INFORME TÉCNICO N°045-2025-KRCT

Asunto : Autorización de ejecución de estudios con perforación

Referencia : Carta SAV-CAR-0031-2025

- 2.4. El administrado solicitó la autorización de ejecución de estudios con ejecución de exploraciones geotécnicas para el desarrollo de estudios básicos del «Estudio Definitivo de Ingeniería del Proyecto Anillo Vial Periférico en el Tramo 3 (T3)» cuya área de estudio está ubicado en la confluencia de la quebrada Jicamarca con el río Rímac en los distritos de Lurigancho, El Agustino y San Juan de Lurigancho, provincia y departamento de Lima.

Imagen 1: Ubicación de los puntos de interés

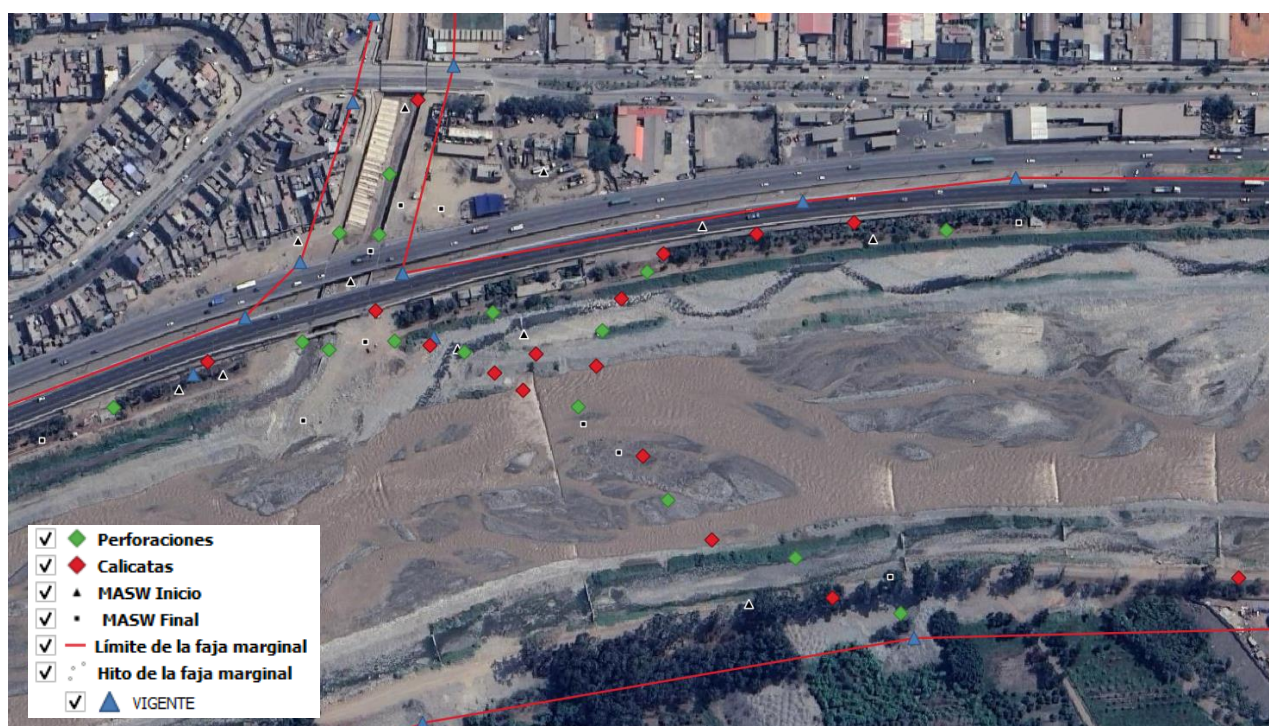
2.5.2. El estudio tiene por **objetivo** obtener la autorización de obras (mínimas) por parte de la Autoridad Nacional del Agua – ANA, para realizar exploraciones geotécnicas comprendidas en el Tramo 3 (T3) del proyecto Anillo Vial Periférico, mediante la ejecución de perforaciones (DDH), calicatas (CG) y ensayos de refracción sísmica (MASW 2D).

Por lo tanto, se evidencia que el estudio **no es con fines de aprovechamiento hídrico**, sino más bien, incrementar el conocimiento de la
